東海再処理施設の廃止措置計画変更認可申請対応等について

令和5年2月22日
再処理廃止措置技術開発センター

再処理施設の廃止措置計画に係る軽微な変更について

令和5年2月22日

図 冷却水配管の枝管の概略

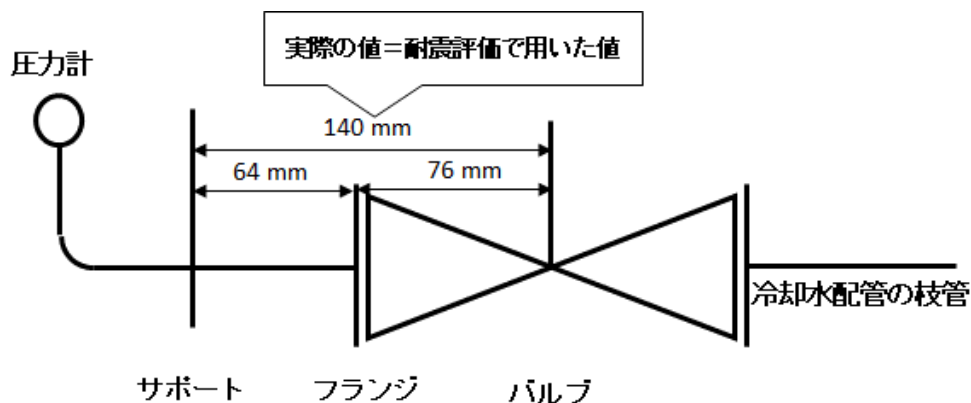
別図-2（サポートの設置位置及び配管の一部更新範囲）のうち、一部更新する冷却水配管の枝管の寸法（バルブ中心から配管サポートまでの距離）の値を修正する（下図参照）。

修正前「64 mm」

修正後「140 mm」

別図-2 中の一部更新する冷却水配管の枝管の寸法について、耐震評価上はバルブ中心から配管サポートまでの距離（140mm）で評価を行っており、当該図を作成する際にこの耐震評価上の数値を記載すべきところ、誤ってバルブフランジから配管サポートまでの距離（64mm）を記載してしまったものである。

当該図中の寸法を耐震評価で用いた数値に修正するものであり、当該配管の設計及び耐震評価に変更はないことから、安全上の影響はない。

別図-15 ガラス固化技術開発施設 (TVF) ガラス固化技術開発棟 (3階) の開口部の防護板等の設置個所
(廃止措置計画変更認可申請書抜粋)

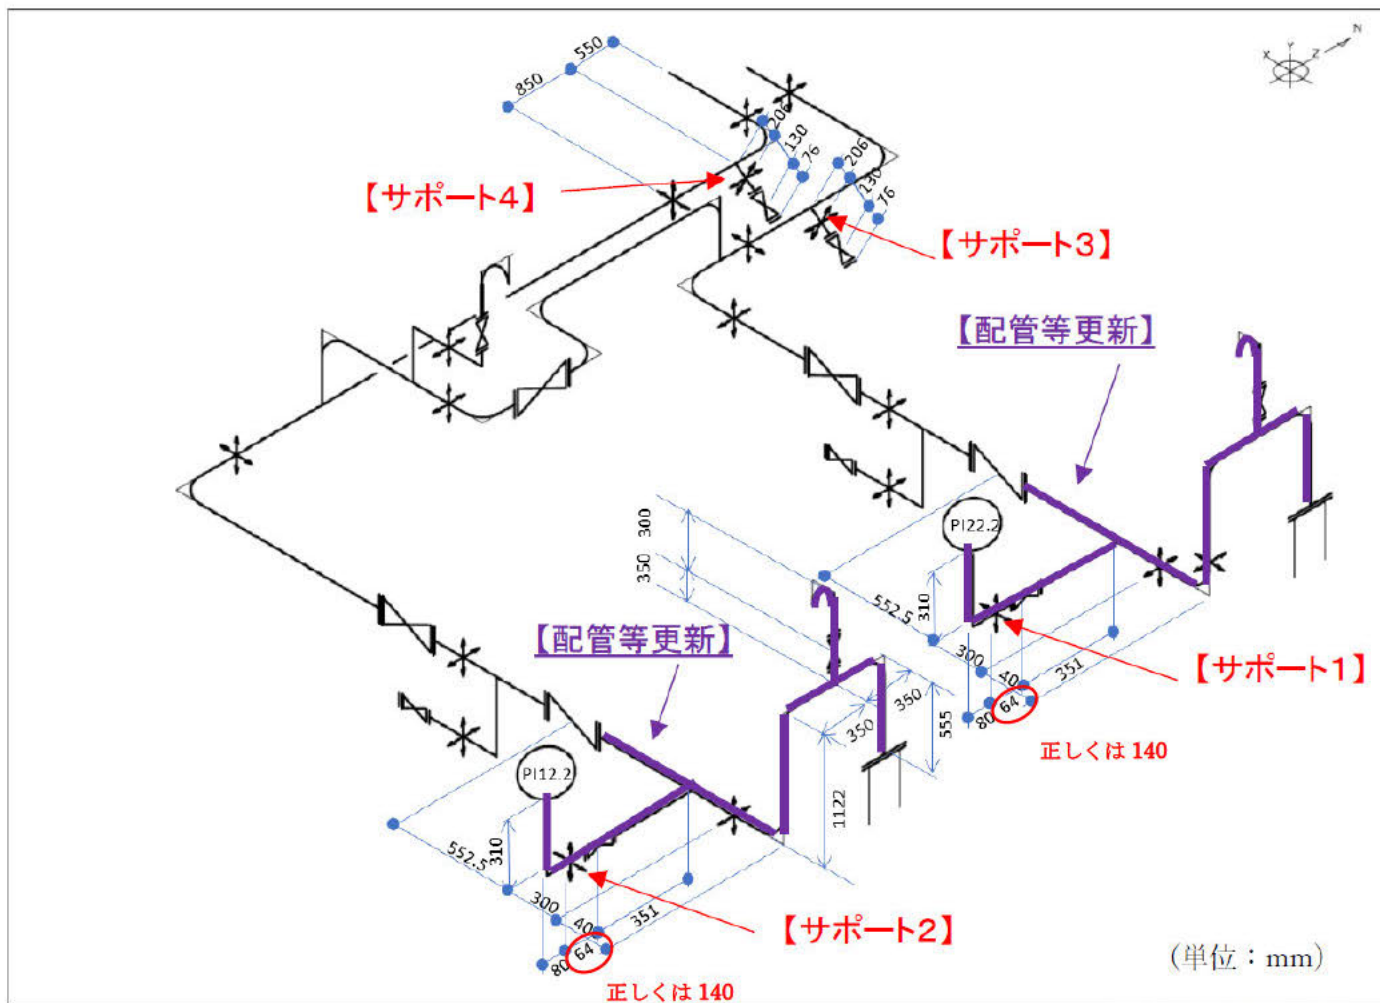
別図-15（ガラス固化技術開発施設（TVF）ガラス固化技術開発棟（3階）の開口部の防護板等の設置箇所）の防護板等の設置箇所の表記のうち、凡例の記号と整合していない箇所の記載を修正する。

修正前「◇防護板」

修正後「★防護板」

別図-15 中の記号を凡例にあわせて修正するものであり、防護板等の設計に変更はないことから、安全上の影響はない。

| 再処理施設に関する設計及び工事の計画（令和 3 年 10 月 5 日認可） | 変更案 | 変更理由 |
|---|--|---|
| <p>別図-2 サポートの設置位置及び配管の一部更新範囲</p> | <p>別図-2 サポートの設置位置及び配管の一部更新範囲</p> | |

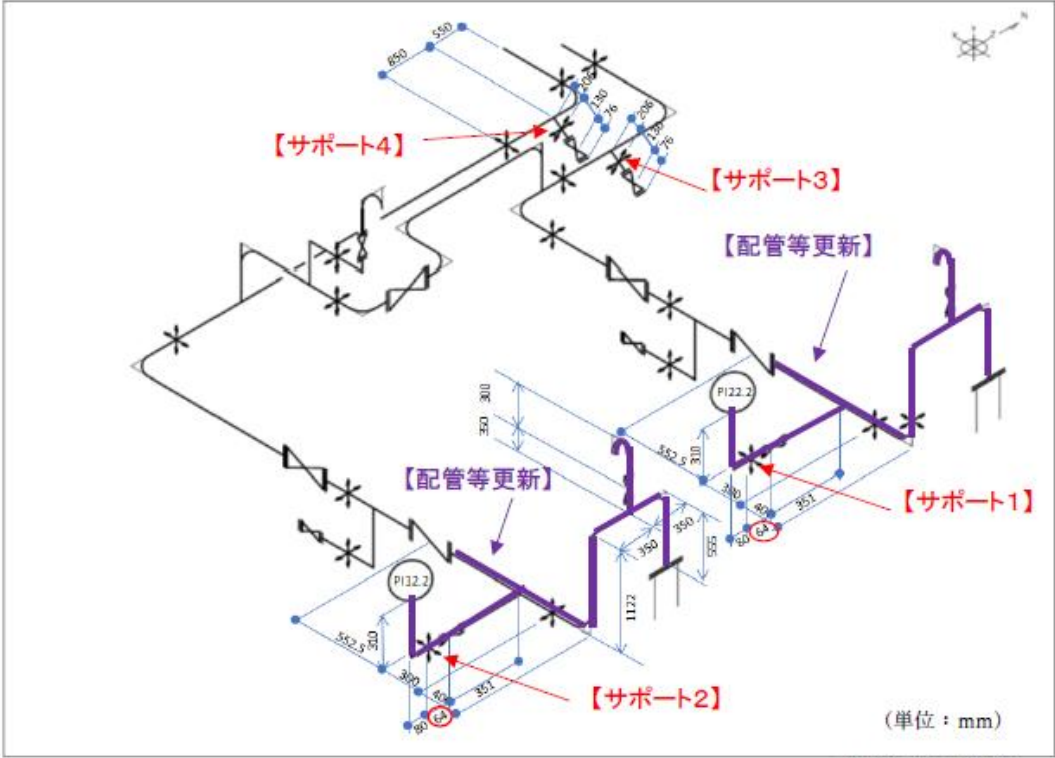
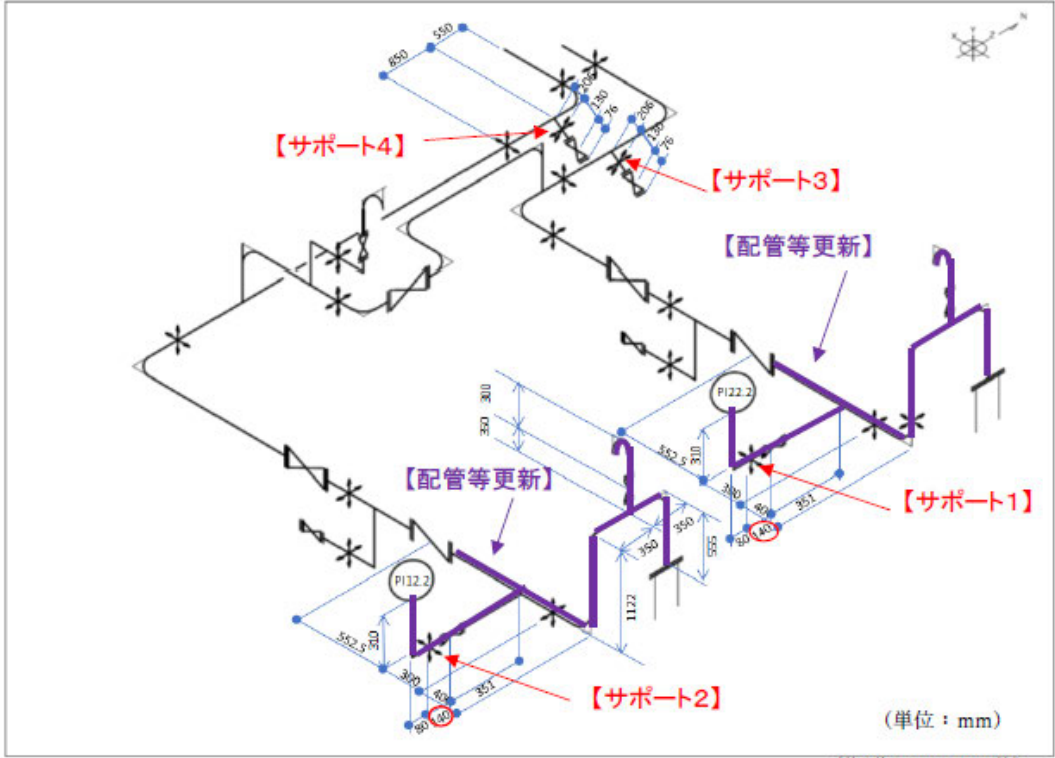
| 再処理施設に関する設計及び工事の計画（令和 3 年 10 月 5 日認可） | 変更案 | 変更理由 |
|---|--|---|
|  <p>【サポート4】 【サポート3】 【サポート1】 【サポート2】</p> <p>【配管等更新】</p> <p>（単位：mm）</p> <p>寸法公差は JIS B 0405 に従う。</p> |  <p>【サポート4】 【サポート3】 【サポート1】 【サポート2】</p> <p>【配管等更新】</p> <p>（単位：mm）</p> <p>寸法公差は JIS B 0405 に従う。</p> | <p>枝管の寸法の修正（64 mm → 140 mm）</p> <p>枝管の寸法の修正（64 mm → 140 mm）</p> |
